Arkivreferanse: 2020/6785-10  
Arkivkode: 201216/L13/&21  
Saksbehandler: Britt Alice Oseassen  
Adm.enhet: Arealforvaltning og miljø  
Dato: 19.04.2021

Utvalg	Møtedato	Saksnummer
Utvalg for miljø plan og teknisk	27.04.2021	26/2021

Behandling av søknad om mindre endring av detaljreguleringsplan for fritidsboliger på Kåveland og Åmland, - del av gnr. 22 bnr. 1, 4 mfl. Åmland og gnr. 24 bnr. 1, 4 mfl. Kåveland

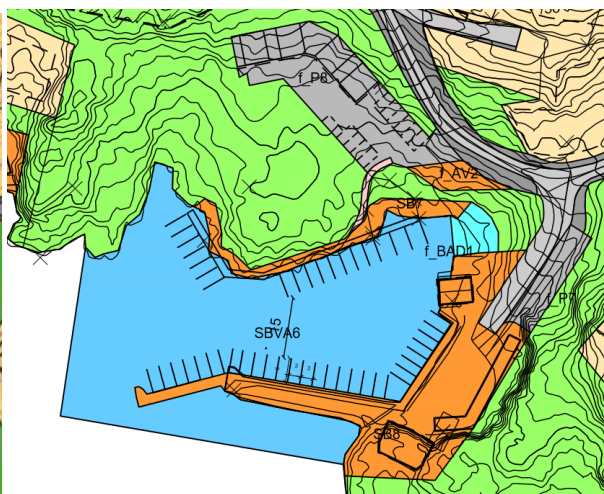
- Bekymret for at bølgebryting og refleksjon fra nye konstruksjoner kan gi skade på deres eiendom. Spesielt deres molo, båthus og brygge. Mener at bølgekrefter, refleksjon av bølger og hvordan dette slår ut på omkringliggende eiendom må utredes. I vurderingen må en også ta høyde for stigende havnivå.

- Biologisk mangfold og Lyngdalsbjørnebær. Det finnes forekomster som antakelig er Lyngdalsbjørnebær på deler av området som er tegnet som brygge/gangsoner. Det gjelder to områder hvor et kommer i konflikt med planlagt utbygging. Lyngdalsbjørnebær vurderes som kritisk truet (CR) og må utredes og hensyntas.

På bakgrunn av observasjon av antatte Lyngdalsbjørnebær i vest fra P-plass til bryggeanlegget, foreslå søker å fjerne denne godkjente stien i gjeldende plan samt redusere område regulert til småbåthavn i det aktuelle området, slik at man ikke kommer i konflikt med de antatte Lyngdalsbjørnebærene. For å få adgang til bryggeanlegget fra P-plassen opprettholdes den nye gangstien i øst som er søkt om, noe som gir kortere adgang mellom parkeringsplass og bryggeanlegg.

Til venstre gjeldende plankart. Til høyre forslag til nytt.

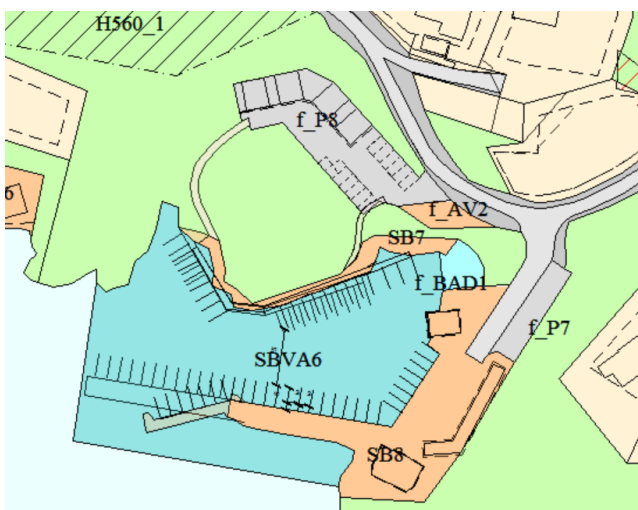
- Øvrige forhold. Sikkerhet i forhold til båttrafikk og badeplasser samt avstand til vår eiendomsgrense og «marekant», som vi tidligere har varslet bekymring for, vurderes ivaretatt i de nye kartplanene, der retning på molo og innsegling er endret mot sør.

- Regulert gangsti i vest fjernes.

- Ny gangsti fra parkeringsplass f\_P8 og ned til brygga langs land i nord-østre enden
- Areal regulert til småbåthavn i vest blir redusert langs land
- Redusert lengde på molo, samt endret utforming
- Reguleres inn nye båtplasser innenfor område regulert til småbåthavn, innerst i bukta.  
Totalt antall båtplasser vil bli redusert som følge av reduksjon av lengde på molo.

- 1.Regulert gangsti i vest fjernes.
- 2.Det reguleres inn ny gangsti fra parkeringsplass f\_P8 og ned til brygga langs land i nord-østre enden som omsøkt
- 3.Areal regulert til småbåthavn i vest blir redusert langs land jf. skisse
- 4.Redusert lengde på molo, samt endret utforming/vinkel jf. skisse i saksframlegget
- 5.Det reguleres inn 3 nye båtplasser av 3 meter innenfor området regulert til småbåthavn, innerst i bukta. Det forutsettes at innerste båtplass ikke kommer nærmere badeplassen enn forslag fra administrasjonen.

Utklippet over viser flyfoto sammen med forslag til ny plan.

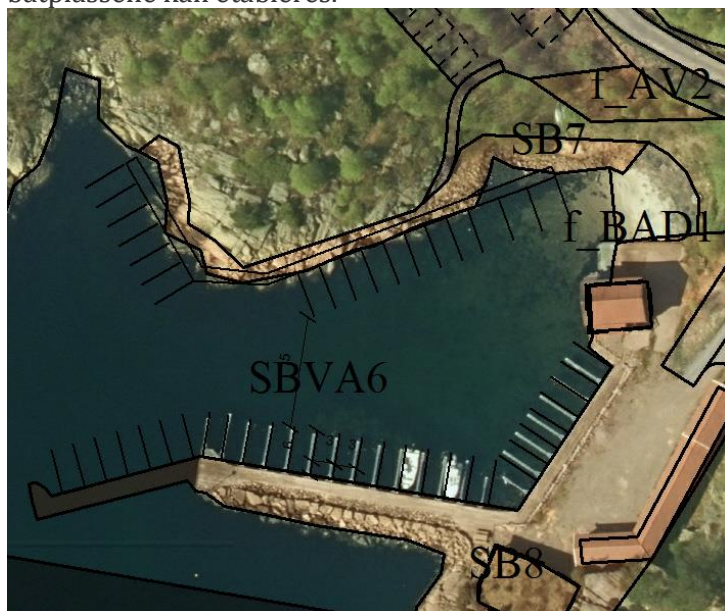
Statsforvalteren uttaler at de tre nye båtplassene kommer svært nær badeplassen, noe vi finner uheldig, selv om det settes opp sperresnor. I alle fall bør den innerste plassen revurderes. Vi forutsetter uansett at endringen ikke vil kreve mudring. Utover forannevnte, har vi ingen merknader til omsøkte endringer.

3. Legge 3 nye båtplasser innerst i Sigersvika (rett ved siden av regulert badeplass) De tre nye båtplassene vil bli lokalisert nær den innregulerte badeplassen. Havne og farvannslovens §1 vektlegger at man skal legge til rette for effektiv, sikker og miljøvennlig drift av havn og bruk av farvann. Bruk av motorbåt og tilhørende propell i nærheten av badeplasser kan medføre uheldige situasjoner som kan føre til personskader hos badende. Det bør ikke etableres båtplasser for motorbåter nær badeplasser.

Det søkes om å regulere inn 3 båtplasser innerst i bukta, nær regulert badeplass. Dette iht en jordskiftedom fra 1984. Antall båtplasser i havna vil bli redusert selv om det reguleres inn disse båtplassene, da moloen og båtplasser mot vest reduseres.

Administrasjonen har vært noe betenkt ift. plasseringen med tanke på fare for konflikt mellom båttrafikk og barn som bader. For å avbøte på problemet foreslår søker at det blir etablert ei sperresnor med markeringsdobber mellom innerste uttrigger og båthuset som ligger på andre siden av sandstranden. Både Lyngdal Havn, Statsforvalteren og Fylkeskommunen er skeptiske til nye båtplasser nær badeplassen, selv med dette tiltaket. Lyngdal Havn uttaler at bruk av motorbåt og tilhørende propell i nærheten av badeplasser kan medføre uheldige situasjoner som kan føre til personskader hos badende. Havne og farvannslovens vektlegger at man skal legge til rette for effektiv, sikker og miljøvennlig drift av havn og bruk av farvann. De anbefaler at det ikke etableres båtplasser for motorbåter nær badeplasser. Statsforvalteren uttaler at båtplassene kommer svært nær badeplassen, noe de finner uheldig, selv om det settes opp sperresnor. I alle fall bør den innerste plassen revurderes. De forutsetter at endringen ikke vil kreve mudring. Fylkeskommunen uttaler at det i området er få strender, og at det er desto viktigere å sikre at de som finnes er trygge for badende gjester. Ut ifra opplysninger i søknaden kan fylkeskommune ikke vurdere om det foreslåtte sikringstiltaket er tilstrekkelig, men anbefaler at man bl.a. også sikre seg mot at også

Det kan lett oppstå konflikt mellom badende og båttrafikk. Som utklipp under viser kommer båtplassene veldig tett på badeplassen. Hvis den innerste båtplassen tillates, vurderes det at dette i tillegg til å kunne være en risiko, også vil være negativt for badeplassen, da det blir lite areal igjen.

Det er stor verdi i å beholde stranda for de minste. På bakgrunn av det som er nevnt over har kommunedirektøren vurdert om en eller flere båtplasser bør fjernes, men kommet til å anbefale at kun den innerste båtplassen fjernes forutsatt tilstrekkelig sikring. I tillegg til krav om å etablere sperresnor, bør det settes krav om at det må settes opp nett som skiller badeplass fra båthavna. Det anbefales at dette følges opp med rekkefølgekrav som sikrer at nett, sperresnor er på plass før båtplassene kan etableres.

Utfra mottatte innspill anbefaler kommunedirektøren at den innerste båtplassen fjernes. I tillegg til krav om å etablere sperresnor, bør det settes krav om at det må settes opp nett som skiller bade plass fra båthavna. Det anbefales at dette følges opp med rekkefølgekrav som sikrer at nett og sperresnor er på plass før båtplassene kan etableres. Cowi gir i sitt notat anbefalinger ift. utforming av molohode. Det anbefales at bestemmelsene suppleres iht. anbefalingene i dette notatet
